## Werfverslag 27 voor project: Zwaluwenlaan 15 | 8430 Middelkerke (BE)

Residentie Aton: renovatie voor- en achtergevel

Nummer: 1070RAW-27

Datum: donderdag, 02 mei 2024

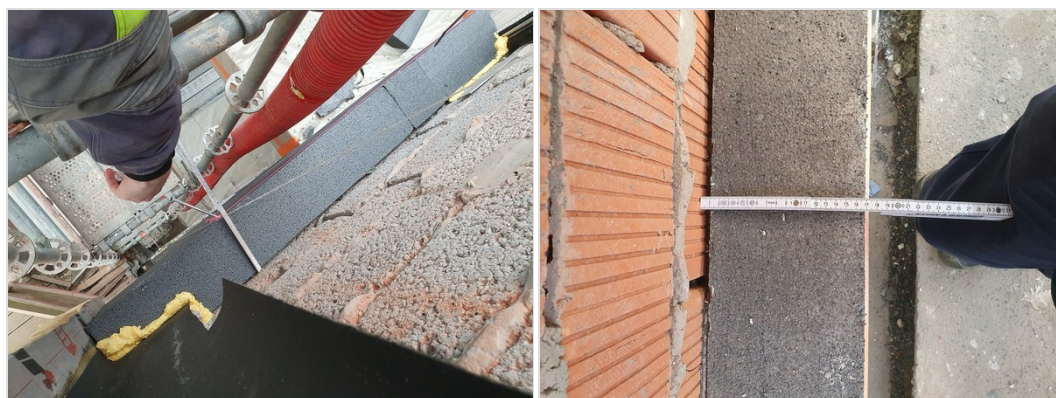
Belangrijk dat de dakwerker voor de plaatsing van de isolatie onder deksteen achtergevel, een volgekleefde dichtingslab plaatst tegen de deksteen en binnenspouwblad.

Belangrijk, gezien er een 2e isolatielaag bijgeplaatst is op de zijgevels, dat de gevelaanzetslabbe ook aangepast wordt.

crepiplaten 16-17cm (binnenmuur is niet geheel recht), zoals gemeten op onderstaande foto.
